Addendum Addenda

| 1 |

| M50 Room 066 Modifications / M50 Salle 066 Modifications | | |
| 22-58059 | | |

dwg.no.: 6084-E02 / dessin n°

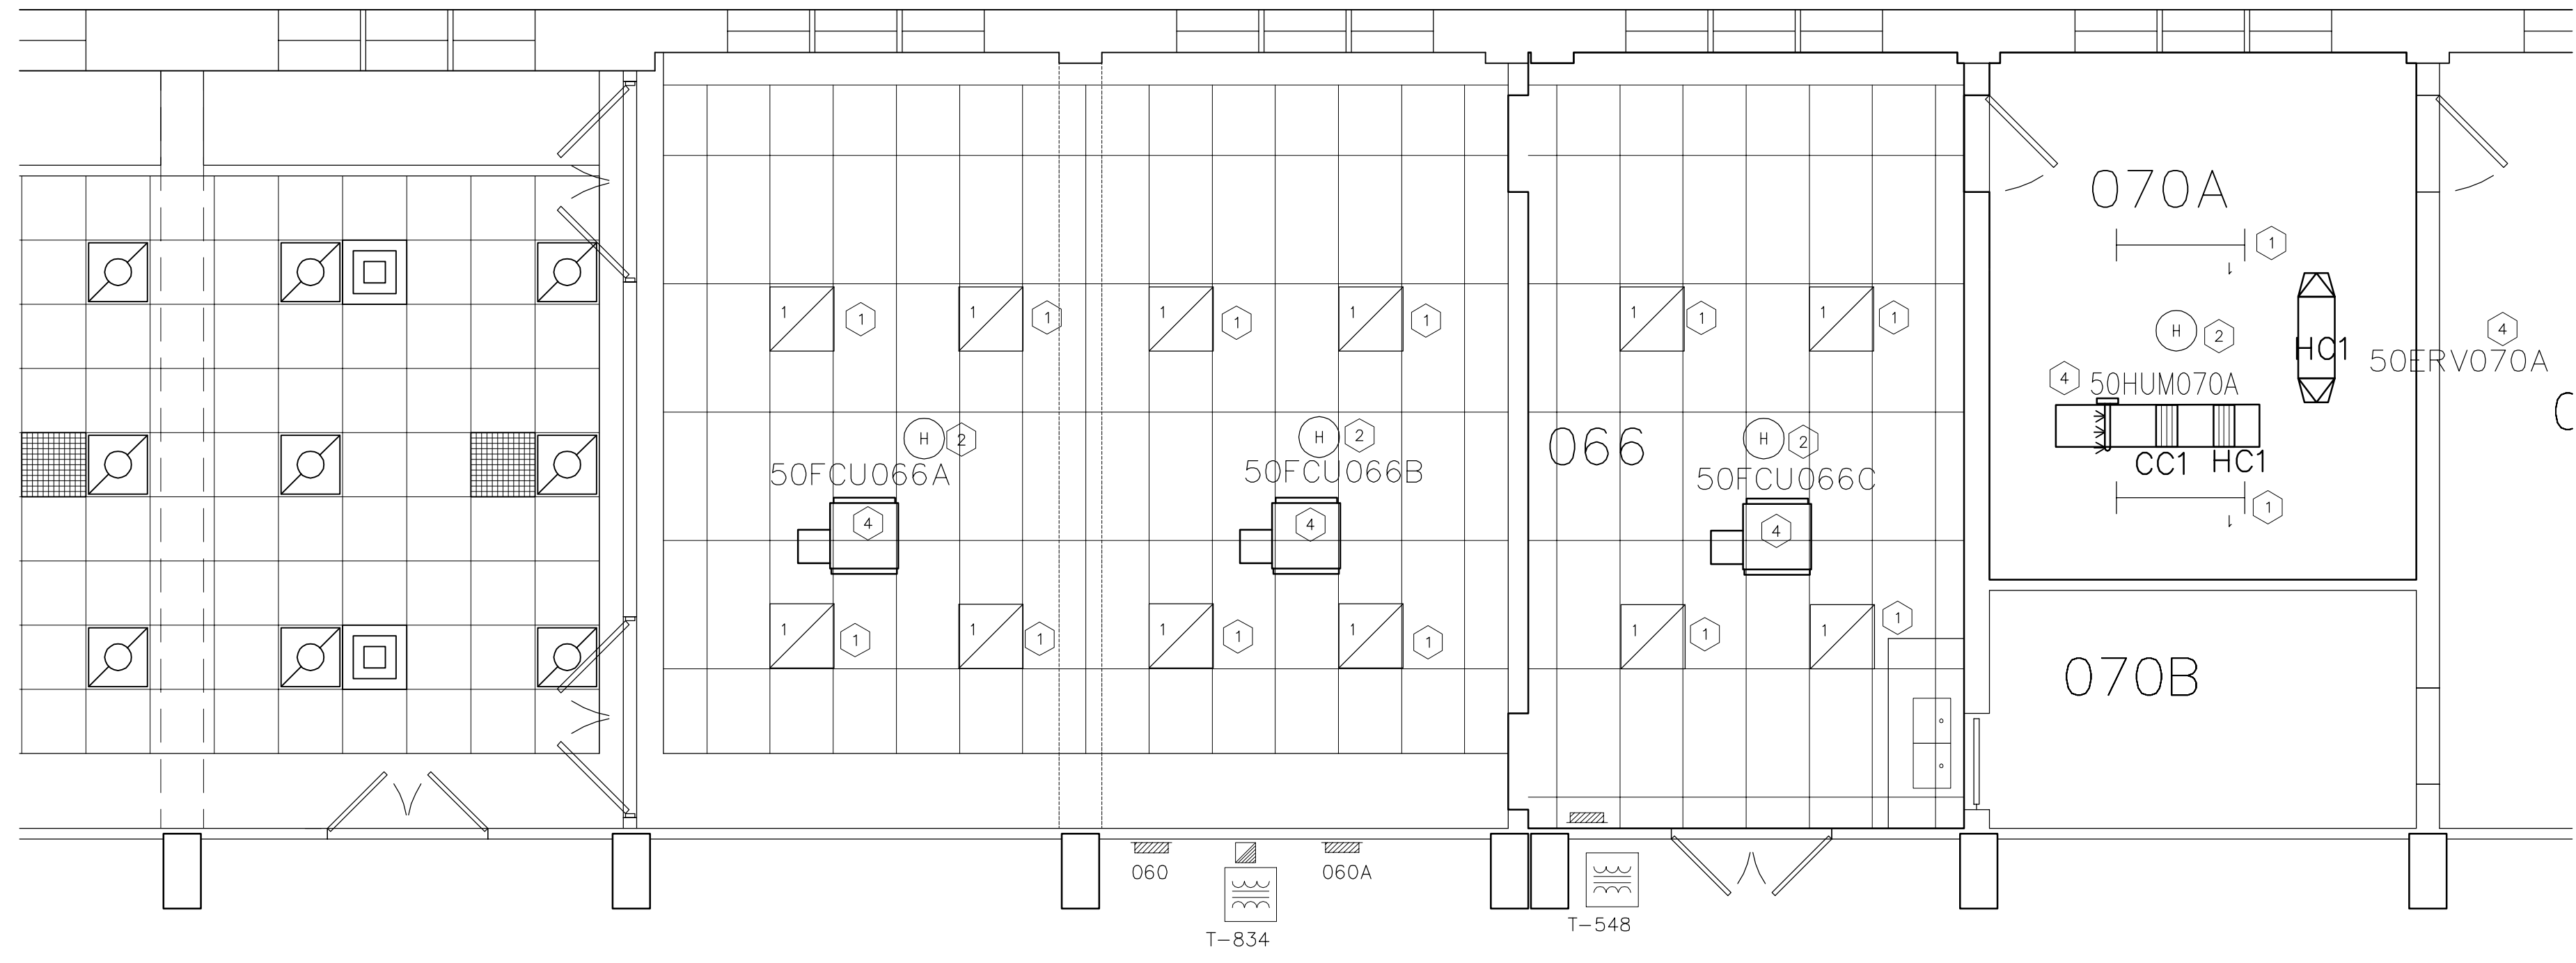
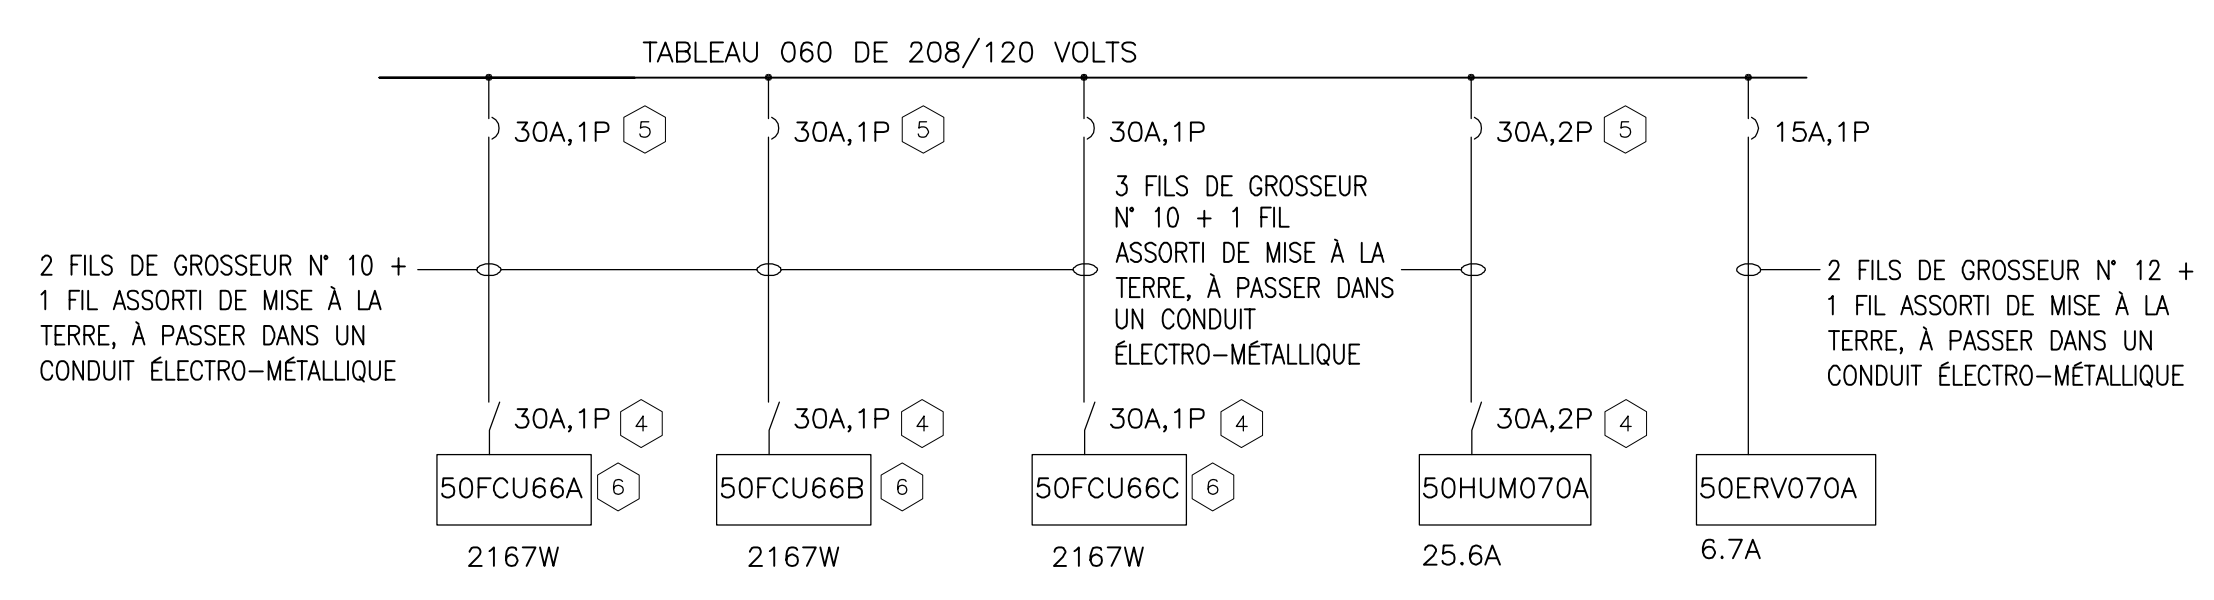
| Item No | Description |
|---------|--|
| 1.6 | Enlever: dessin 6084-E01 plan d'ouvrages de démolition |

Remplacer par: dessin 6084-E02 Travaux d'électricité - nouvelle œuvre
